## 2号炉

頁	行	補正前	補正後
8(2)-1-1 ～ 8(2)-1-17		(記載の変更)	別紙8(2)-1-1のとおり変更する。

原子炉設置変更許可申請書（2020年10月5日申請）  
添付書類10

第 1.5.6 図 (1/3) 漂流物評価フロー

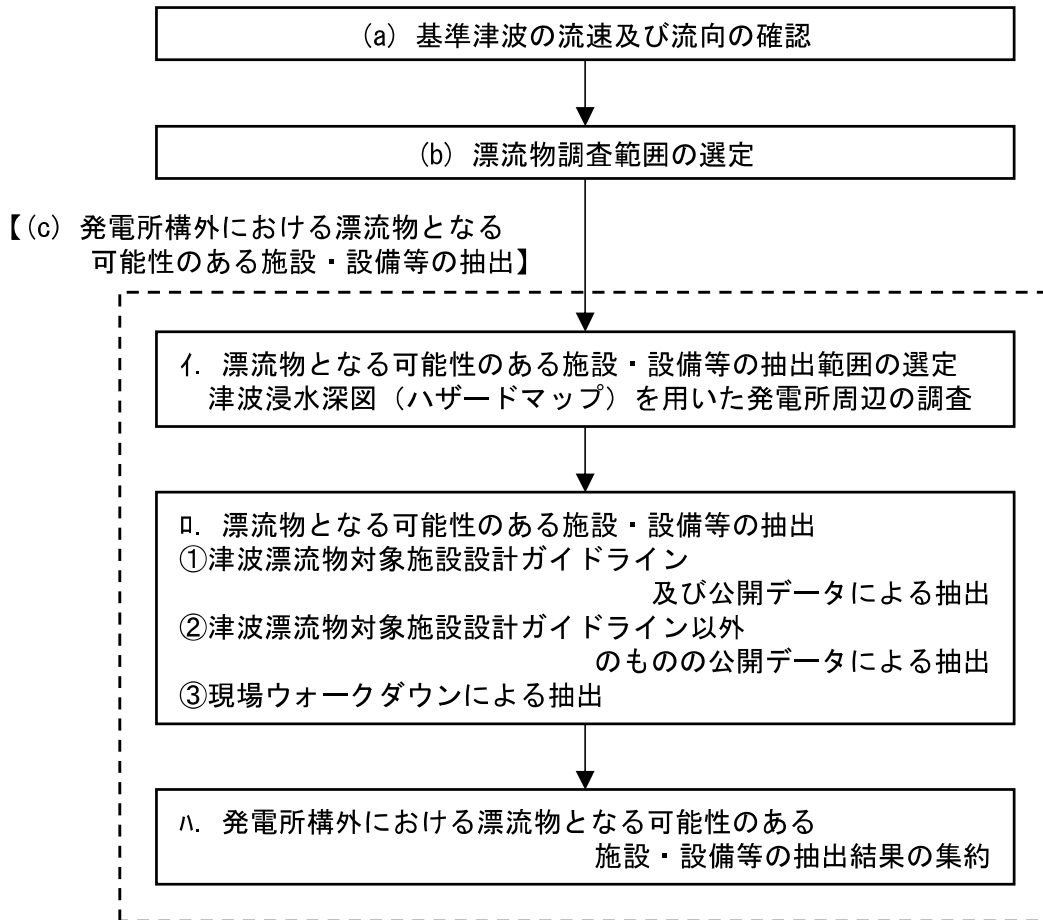
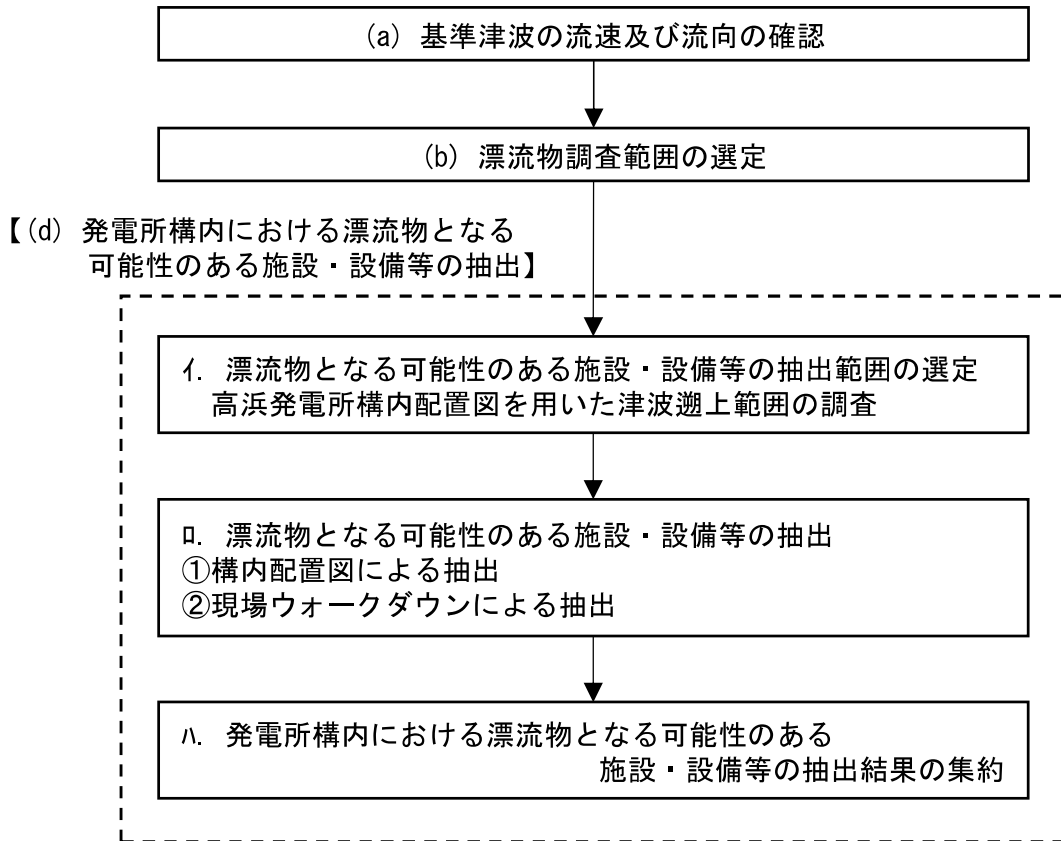
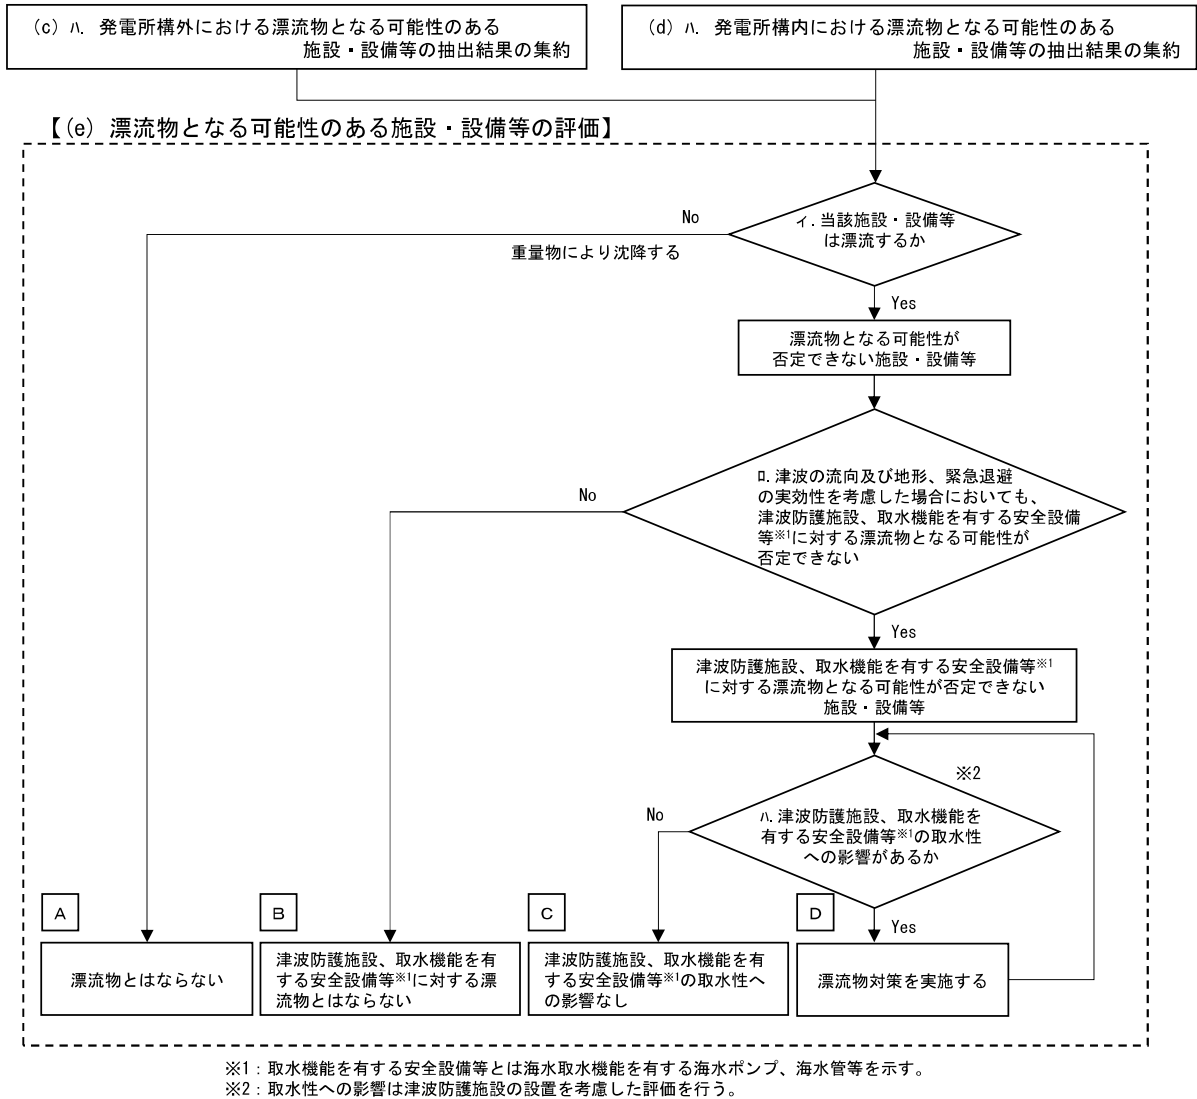
第 1.5.6 図を変更する。第 1.5.6 図以外は変更前の「(a) 漂流物の抽出方法」の記載に同じ。

第 10.6.1.1.8 図 潮位観測システム（防護用）概念図

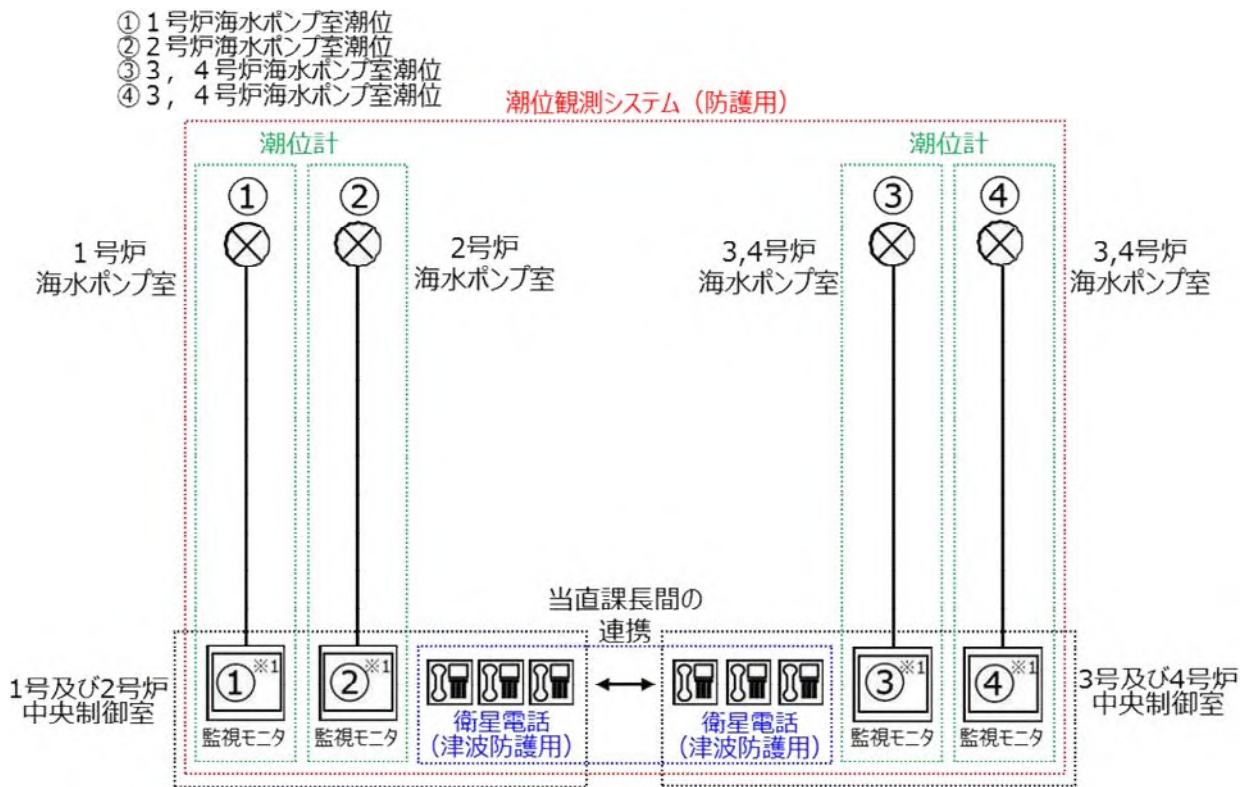
（第 10.6.1.1.8 図及び第 10.6.1.1.9 図は、1 号炉の第 10.6.1.1.8 図及び第 10.6.1.1.9 図の変更と同じ。）
